高浜発電所 発電用原子炉設置変更許可申請  
（1号及び2号原子炉施設の変更）  
【使用済燃料ピットの未臨界性評価の変更】

審査会合における指摘事項の回答

2021年7月14日

関西電力株式会社

図 SFPへの注水に係る手順の実施フロー

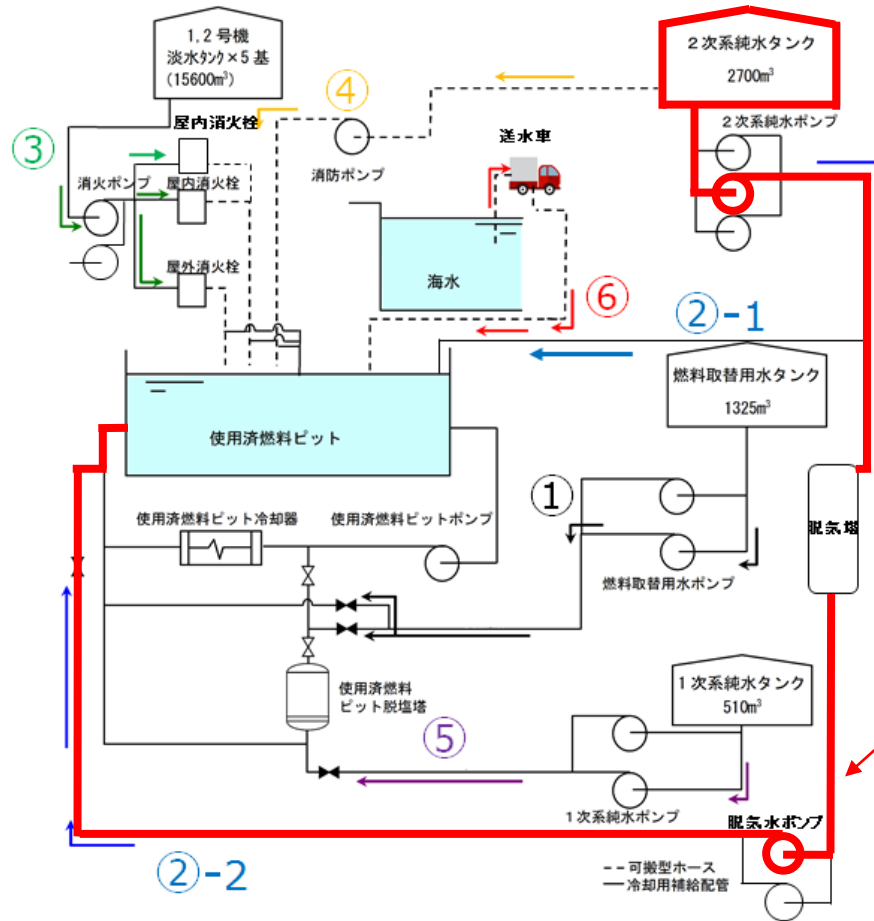
【コメントNo.1】 流量設定の根拠となる手順の種別（通常操作またはSA手順）について明記すること。

【コメントNo.2】 基本ケース条件の流量はSA手順に基づき設定し、不確かさについては同じ手順内で想定されるものに限定すること。

- SFPへの注水・放水に係る手順の種別（通常操作向けの手順か事故時対応向けの手順か）について下表に示す。
- 今回の未臨界性評価においては、重大事故等対応のため整備しているSFPへの注水・放水に係る手順をもとに流量を設定する。

※3 手順②-2については、事故時向けに整備している手順書ではないこと、またプラント通常運転時のSFP水の自然蒸散分を定期的に補給する際は手順②-1にて実施しており、手順②-2にて実施した実績は無いことから、今回未臨界性評価条件の流量条件としては考慮しないこととする。

図 整備している手順に基づく系統構成（燃料取替用水タンクからの注水手順）

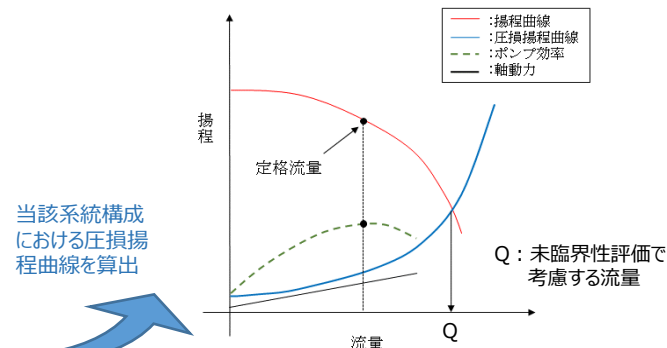
【コメントNo.1】 流量設定の根拠となる手順の種別（通常操作またはSA手順）について明記すること。

【コメントNo.2】 基本ケース条件の流量はSA手順に基づき設定し、不確かさについては同じ手順内で想定されるものに限定すること。

- 流量の具体的値は、手順に示される設備・系統構成を前提とし、基本的にはポンプの揚程曲線と当該設備構成を踏まえた水頭差や配管圧損等により評価した損失揚程曲線との交点における流量を設定する。（送水実績がある手順は実測値を使用する。）

※1 他の注水手順についても、手順通りのラインナップを実施することにより系統構成が一意に決まるようになっている。
